<b>Title - Sujet</b> RÉFECTION QUAI BAIE-COMEAU	
<b>Solicitation No. - N° de l'invitation</b> EE517-171398/A	<b>Amendment No. - N° modif.</b> 004
<b>Client Reference No. - N° de référence du client</b> EE517-171398	<b>Date</b> 2016-10-06
<b>GETS Reference No. - N° de référence de SEAG</b> PW-\$QCM-033-16876	
<b>File No. - N° de dossier</b> QCM-6-39190 (033)	<b>CCC No./N° CCC - FMS No./N° VME</b>
<b>Solicitation Closes - L'invitation prend fin</b> <b>at - à 02:00 PM</b> <b>on - le 2016-10-11</b>	
<b>Time Zone</b> Fuseau horaire Heure Avancée de l'Est HAE	
<b>F.O.B. - F.A.B.</b> <b>Plant-Usine:</b> <input type="checkbox"/> <b>Destination:</b> <input checked="" type="checkbox"/> <b>Other-Autre:</b> <input type="checkbox"/>	
<b>Address Enquiries to: - Adresser toutes questions à:</b> Bérubé, Vicky	<b>Buyer Id - Id de l'acheteur</b> qcm033
<b>Telephone No. - N° de téléphone</b> (418) 649-2765 ( )	<b>FAX No. - N° de FAX</b> (418) 648-2209

**TITLE: CROSS SECTIONS AND LONGITUDINAL TRANSITION, REPLACEMENT OF RESCUE LADDERS BAIE-COMEAU WHARF  
AMENDMENT 004**

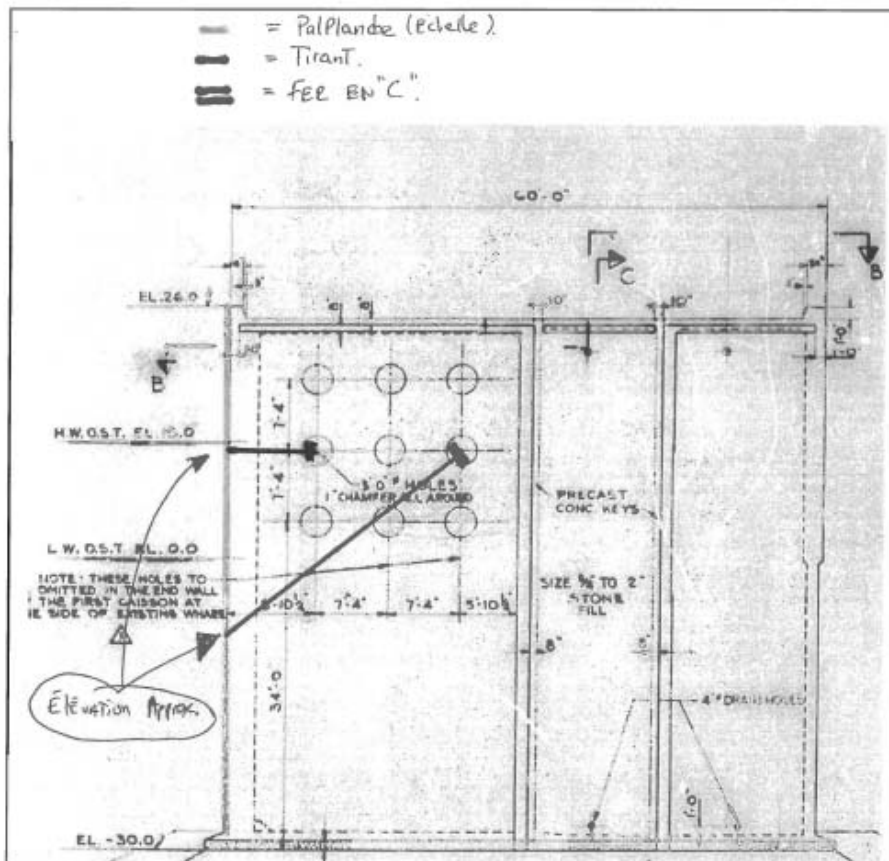
Are you able to provide an anchor detail for existing ladders to dismantle?

### Answer 7

Attached is a rough sketch of the existing.
